## 耐久性能（方法3）

誤（テキスト版）

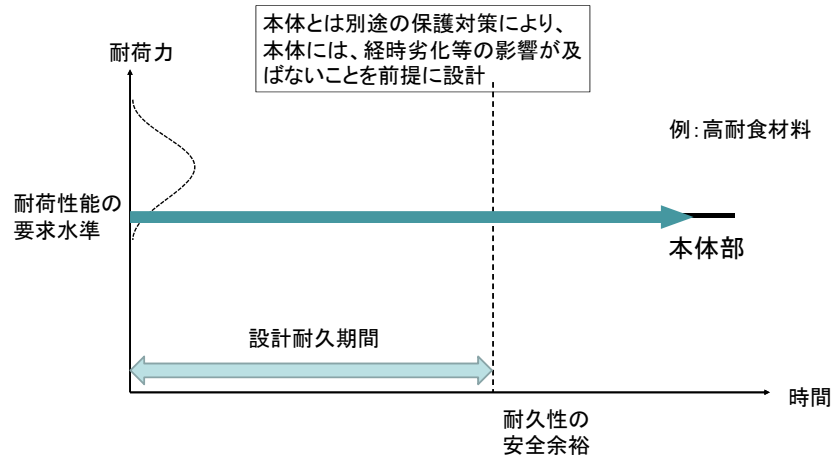
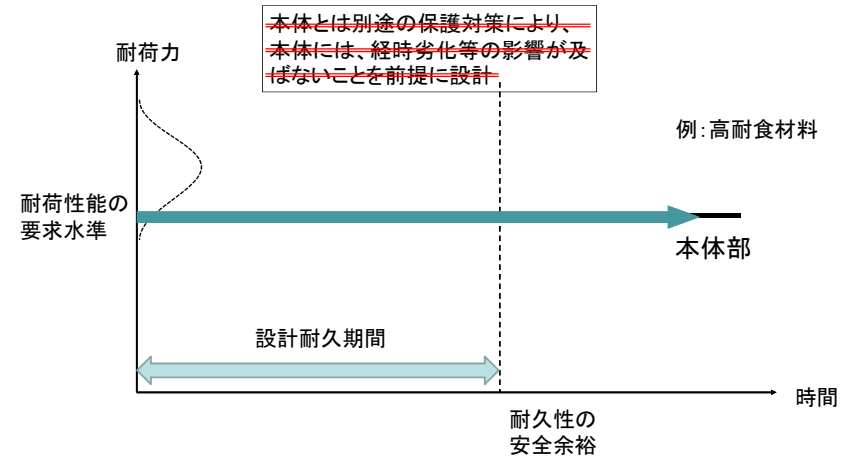
耐荷性能に考慮している部材そのものを、目標期間内では経時劣化等の影響を無視できる材料等による

正

耐荷性能に考慮している部材そのものを、目標期間内では経時劣化等の影響を無視できる材料等による

柱としての基準耐力曲線と制限値(SBHS500およびSBHS500W)

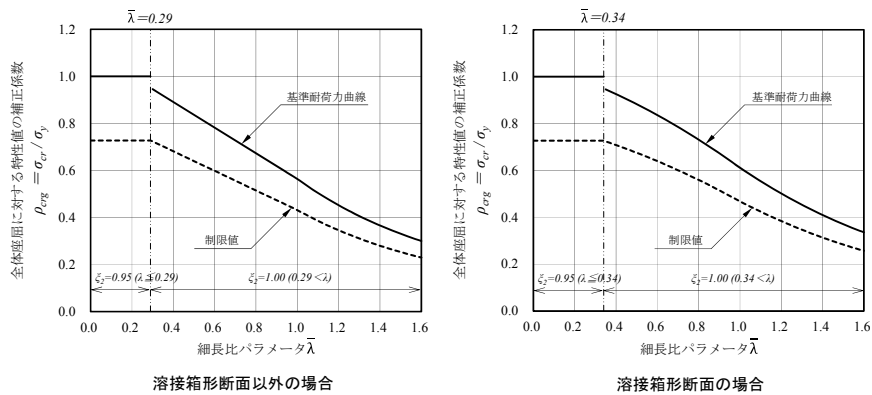
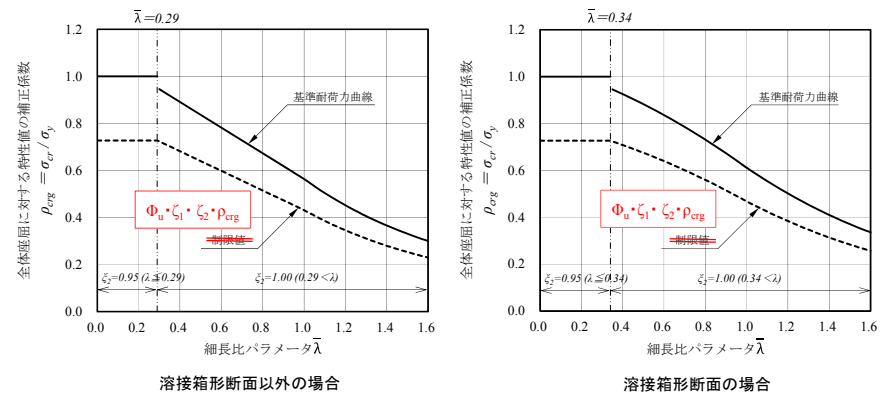
誤(テキスト版)

※限界状態3を超えない場合には、限界状態1を超えないと考える。

正

柱としての基準耐力曲線と制限値(SBHS500およびSBHS500W)

## 横倒れ座屈の基準耐力曲線と制限値

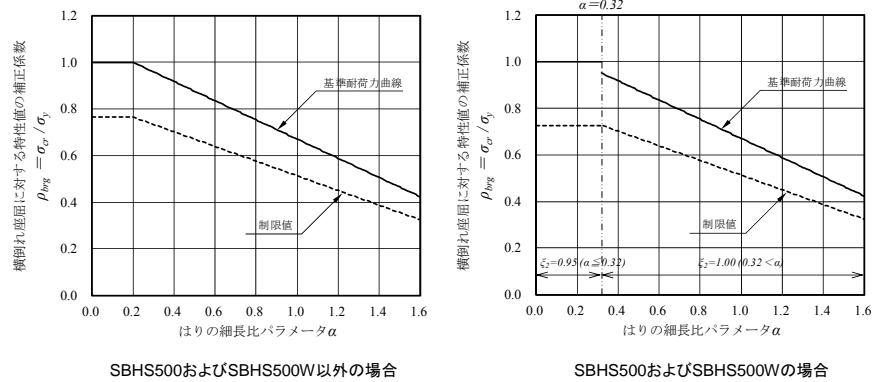
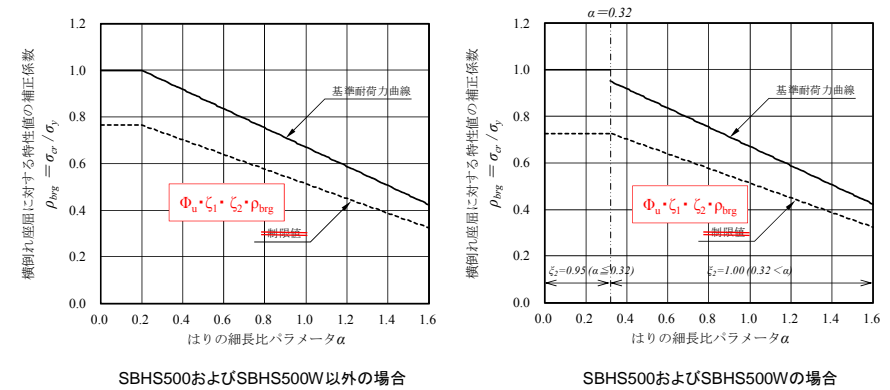
誤(テキスト版)

※限界状態3を超えない場合には、限界状態1を超えないと考える。

正

## 横倒れ座屈の基準耐力曲線と制限値
